027

Technical Bulletin

FORD 1.8 Diesel motorer.

(Dessa punkter är redan nämnda i Teknisk bulletin TB016 och repeteras här blir TB016 ersatt av denna bulletin)

Fig. 1

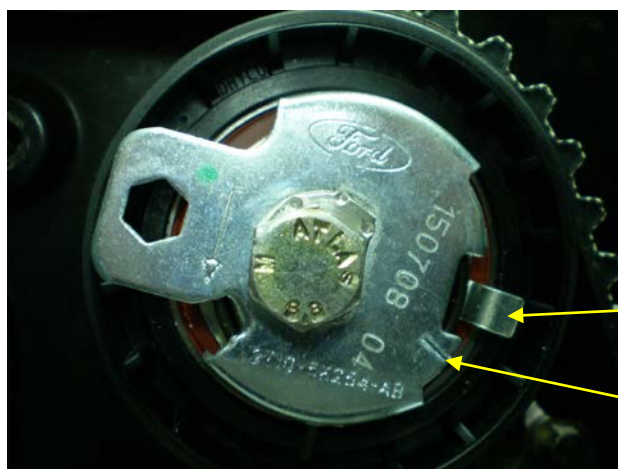
- 1) Motorn måste vara kall: Motor temperaturen har inverkan på installations parameterna.
- 2) Motorn måste var i övre dödläge. Alla specialvertyg måste användas, dessa finns tillgängliga i Gates verktygs kit GAT4830
- 3) Vevaxeln måste vara blockerad (då bilen är utrustad med AC måste generatoren tas bort 6 bultar att lossna).
- 4) Kamaxlen måste låsas (i bakre delen av motorn)
- 5) Kamaxelhjulets bult måste lossnas. Försäkra dig om att hjulet roterar fritt på axeln, använd kamaxelhjuls verktyget i verktygsatsen GAT 4830 (om detta inte göres så kommer kamremmen få fel spänning i den övre spannlängden).
- 6) Spännaren måste vridas moturs, tills indikatorn **är mitten av fördjupningen** (Inte i linje med markeringen på spännaren) Fig. 1
- 7)

Indikatorn i mitten av fördjupningen.

Markering på spännaren

Fig. 2
Typiskt slitage på en sida av remmen

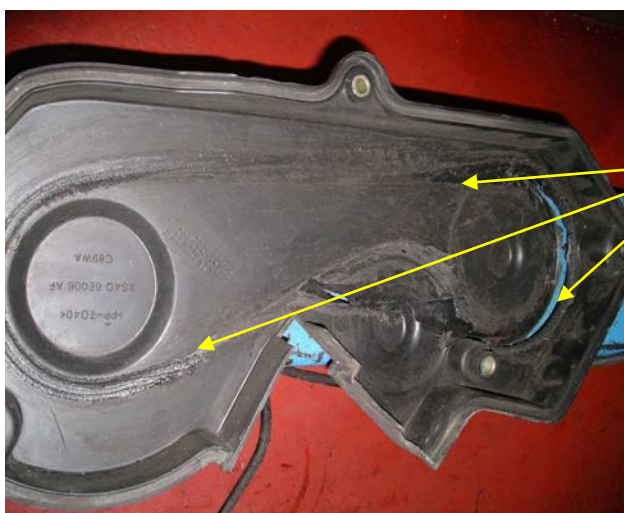
Om inte ovanstående installations procedur följs leder det till felaktig spanning på kamremmen, med möjligt linjerings fel som resultat. Kamremmen kommer att kliva över kamaxlens fläns och ta emot kamremskåpan. (Fig. 2 och 3)

Fig. 5

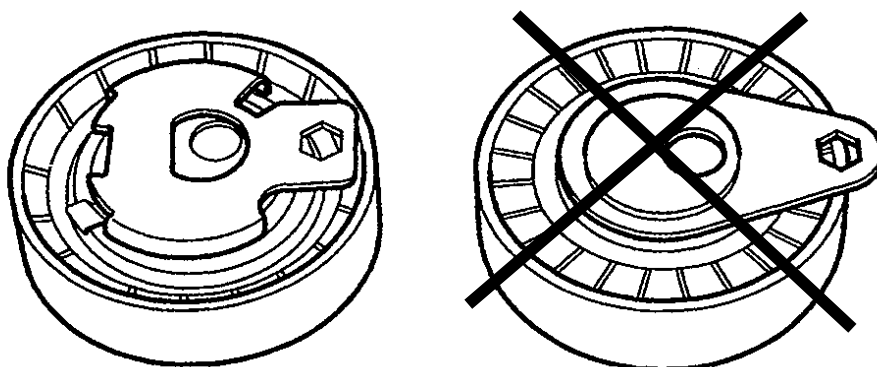
Nya automatiska spännaren

Gamla manuella spännaren

Fig. 5 visar den gamla spännaren till höger och den ny till vänster

Fig. 6

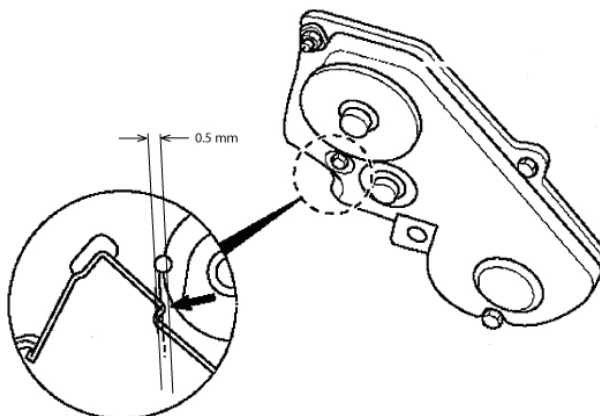
När man uppgraderar till en automatisk spännare måste kamaxelkåpan modifieras.

Fila av det inre hörnet (0.5 mm) se Fig. 6. **OBS! Skada inte kåpan genom att fila av för mycket på hörnet!**
